改善箇所説明図

フラッシャーリレー

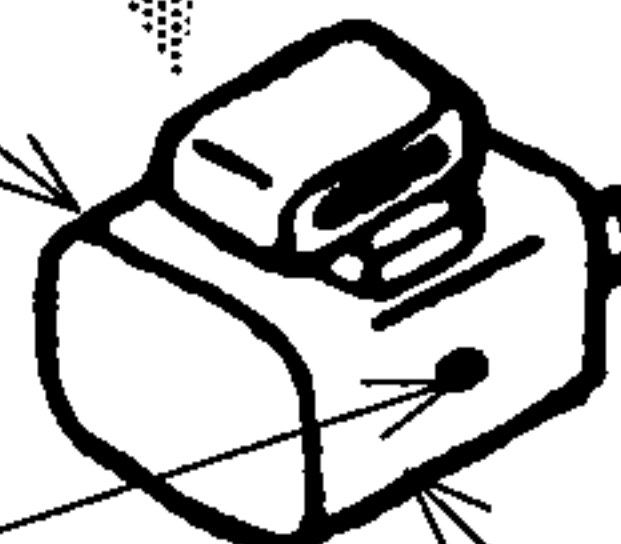
方向指示器において、フラッシャーリレーの接点の材質が不適切なため、接点の表面が溶損するものがあり、最悪の場合、方向指示器が適切に作動しなくなるおそれがある。

改善の内容：全車両、フラッシャーリレーを良品と交換する。

識別：フラッシャーリレーに銀色ペイントする。
